Bilag 1 – udkast til teknisk høringssvar

Teknisk høringssvar til ansøgning om råstofindvinding på matrikel nr. 13a og del af matr. nr. 13hp Tjæreby By, Vor frue beliggende vest og syd for tidligere råstofgravning ved Øde-Hastrup

13. august 2019

Figur 1: Situationsplan med ansøgt råstofgraveområde

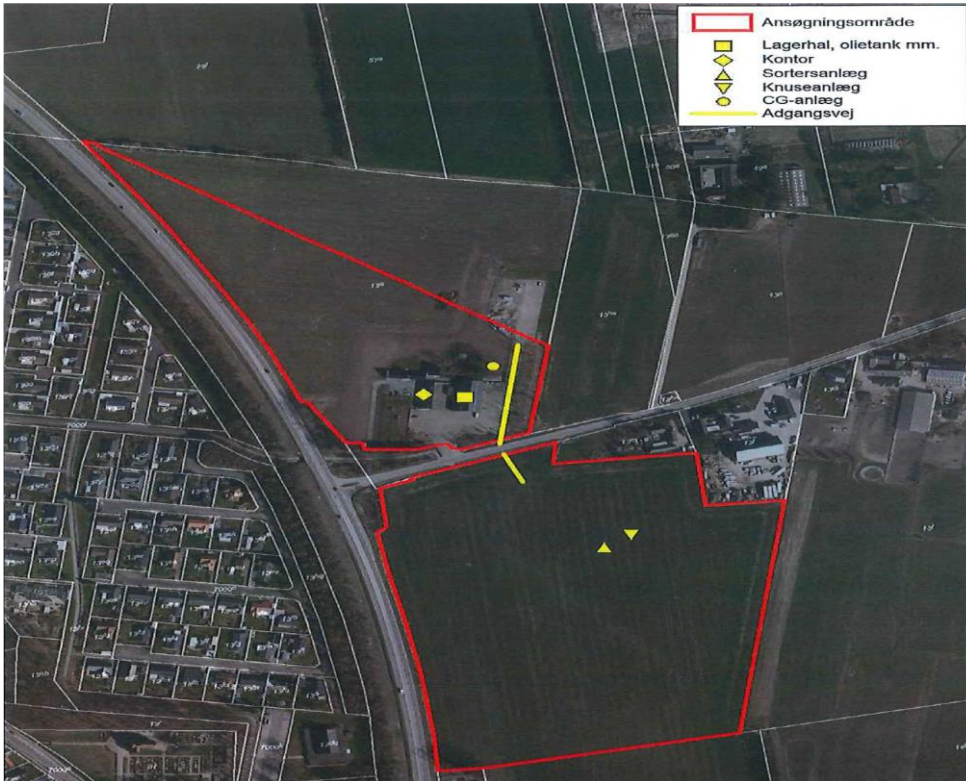
Det ansøgte graveområde gennemskæres af Øde Hastrup Vej og deles således i to adskilte graveområder. Det ansøgte graveområde nord for Øde Hastrup Vej er beliggende umiddelbart vest for et graveområde, som der i 2017 blev meddelt råstoffilladelse til. Det ansøgte graveområde syd for Øde Hastrup Vej udgør den sydligste del af det af Region Sjælland udlagte graveområde.

Selve oparbejdningsanlægget er vist placeret syd for Øde Hastrup Vej, men således at det nuværende vejeanlæg placeret nord for Øde Hastrup Vej fortsat benyttes. Kommunen vurderer, at ud- og indkørselsforholdene til Øde Hastrup Vej bliver problematiske, se kommentarer i afsnit omkring godkendelser efter Vejloven.

Roskilde Kommune anbefaler imidlertid, at alt råjorden anvendes til at reetablere grave med blødere former end det er vist på reetableringsplanen i ansøgningen. Især den sydlige grav er meget teknisk formet, og her vil blødere afrundinger kunne bidrage positivt til oplevelsen af området efter endt reetablering.

Roskilde Kommune finder ikke, at der kan gives mulighed for at etablere en støjvold i området, som vist på reetableringsplanen. Roskilde Kommune giver meget sjældent landzonetilladelse til støjvolde og kun ud til stærkt trafikerede veje. Der vil på dette sted ikke kunne opnås landzonetilladelse til en støjvold, og derfor er det kommunens vurdering, at en sådan ikke skal indgå i efterbehandling af området.
